# DIETRO S. EUFEMIA, VIA

# 1426

## Descrizione prestazionale dell'intervento

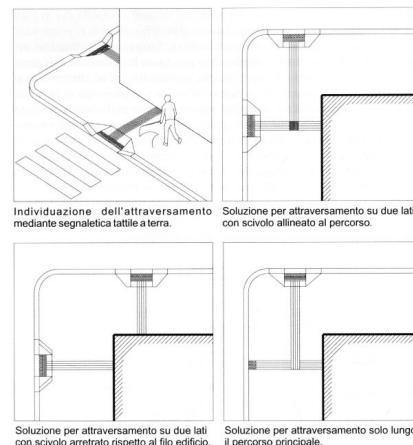
## Criticità

Inadeguatezza di segnalazione tattile per non vedenti

**Intercettazione dell'attraversamento pedonale** attraverso la **collocazione di adeguata segnaletica tattile sul marciapiede**.  
Se non vi è semaforo, sarà sufficiente sbarrare il marciapiede, all'altezza del centro della zona zebra, con il Codice di DIREZIONE RETTILINEA che terminerà 40 cm prima del confine fra scivolo e zona carrabile con il Codice di PERICOLO VALICABILE che deve coprire tutta la luce dello scivolo.
